Urząd Morski w Szczecinie

Znak: PO-II.260.21.20

Dotyczy: postępowania w sprawie zamówienia publicznego w trybie przetargu nieograniczonego na roboty budowlane pn. „**Ułożenie gwiazdobloków przy Głowie Falochronu Wschodniego w Porcie Morskim w Darłowie**”

WYJAŚNIENIA TREŚCI Specyfikacji Istotnych Warunków Zamówienia (dalej jako „SIWZ”)

Fot. 1

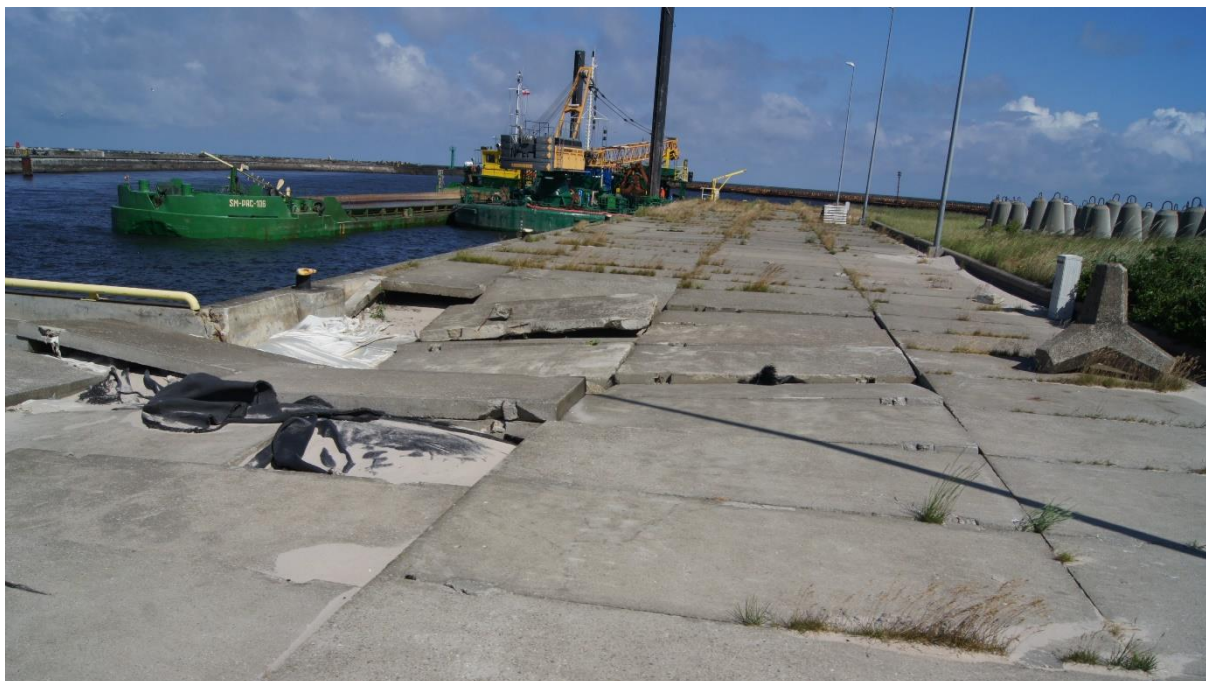
Z informacji Wykonawcy wynika że Nabrzeże Postojowe /Czołowe jest w jakiejś części wykluczone z eksploatacji. Prosimy o informację w jakiej części? Z jakiego powodu? Prosimy o inwentaryzację tej części, dopuszczalną nośność. Jak to się ma do miejsca w którym gwiazdobloki są złożone. Informacja ta jest niezbędna aby prawidłowo zaplanować sprzęt i prace ułożenia gwiazdobloków.

Nabrzeże Postojowe i Czołowe formalnie nie jest wyłączone z eksploatacji. W obszarze narożnika (styku) obu w/w nabrzeży na chwilę obecną jest wygradzona część nabrzeży. Na chwilę obecną nie ma możliwości korzystania z całości obu nabrzeży (fot. 1 z 02 07 2020 poniżej).

Na następnych fotografiach z 02.07.2020 widać, że są przycumowane do nabrzeża Postojowego jednostki. Dostęp aby załadować gwiazdobloki na sprzęt pływający jest zapewniony.

Nośności nabrzeży - dane z projektu budowlano – wykonawczego remontu Nabrzeży Czołowego i Postojowego w Porcie Darłowo z roku 2008:

- 5 kN/m² – ścieżka cumownicza

- 10 kN/m² – zaplecze nabrzeża w pasie min. 10 m od krawędzi nabrzeża.

Zalecane jest użycie do załadunku gwiazdobloków zmagazynowanych na zapleczu Nabrzeża Postojowego na jednostkę pływającą żurawia o większym zasięgu.
